**Avis de la Mission régionale d'autorité environnementale  
de la région Nouvelle-Aquitaine  
sur un projet de centrale photovoltaïque au sol de 3,1 ha  
au lieu dit « Les Bruyères » à Aubusson (23)**

n°MRAe 2019APNA22

dossier P-2018-n°7483

**Localisation du projet :** Commune d'Aubusson (23)  
**Maître(s) d'ouvrage(s) :** Société CPV SUN 40  
**Avis émis à la demande de l'Autorité décisionnaire :** Préfecture de la Creuse  
**En date du :** 27 novembre 2018  
**Dans le cadre de la procédure d'autorisation :** Permis de construire  
L'Agence régionale de santé et le Préfet de département au titre de ses attributions dans le domaine de l'environnement ayant été consultés.

Source : étude d'impact p.73

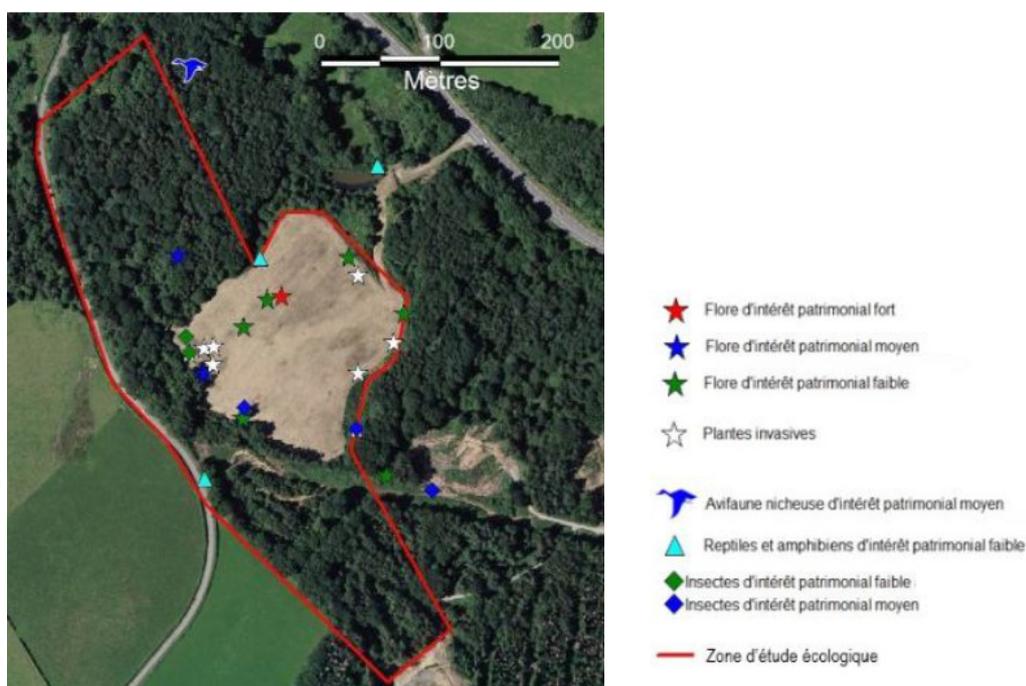
Une partie des modules sera installée sur une zone actuellement boisée au sud-ouest de la parcelle. Ces boisements qui ne sont pas compatibles avec l'exploitation d'un parc solaire seront défrichés préalablement sur une surface d'environ 0,17 ha.

Le milieu concerné par le défrichement est une chênaie mixte à bouleaux, avec des ronces en sous-bois, correspondant à une évolution spontanée d'une zone anciennement exploitée dans le cadre de la décharge. La connaissance de la qualité des arbres comme gîte potentiel pour les chiroptères devrait être approfondie pour garantir une démarche ERC (évitement-réduction-compensation) vis-à-vis de cet enjeu.

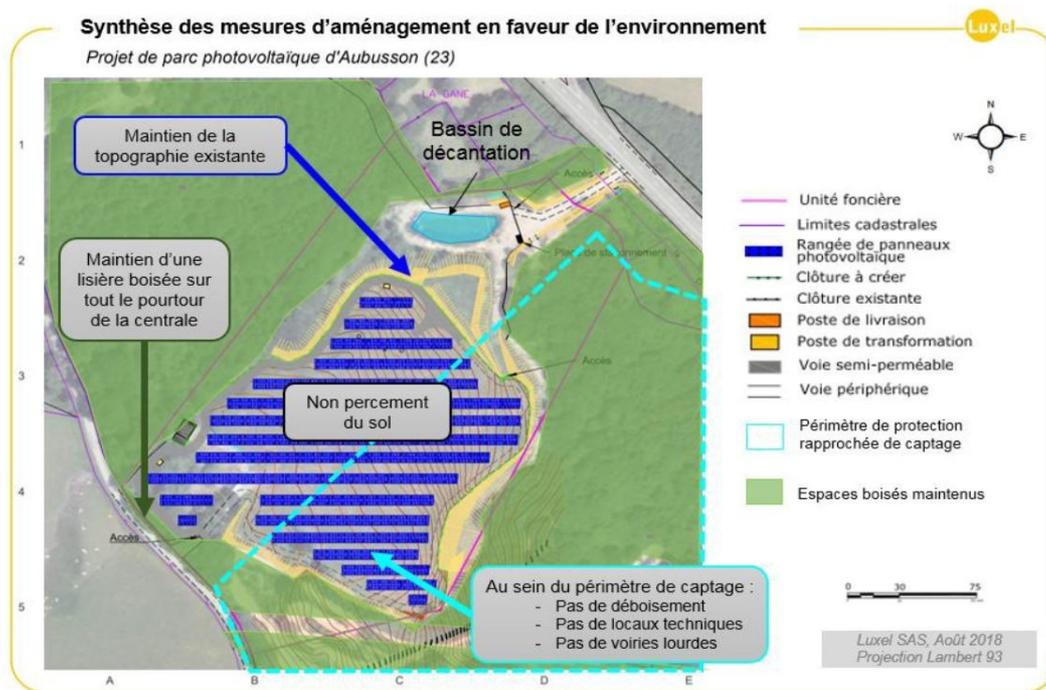
L'étude d'impact pourrait être complétée par des précisions sur les éventuelles interactions entre le biogaz généré par l'installation de stockage de déchets et les panneaux photovoltaïques, pouvant induire une augmentation des risques d'incendie et d'explosion.
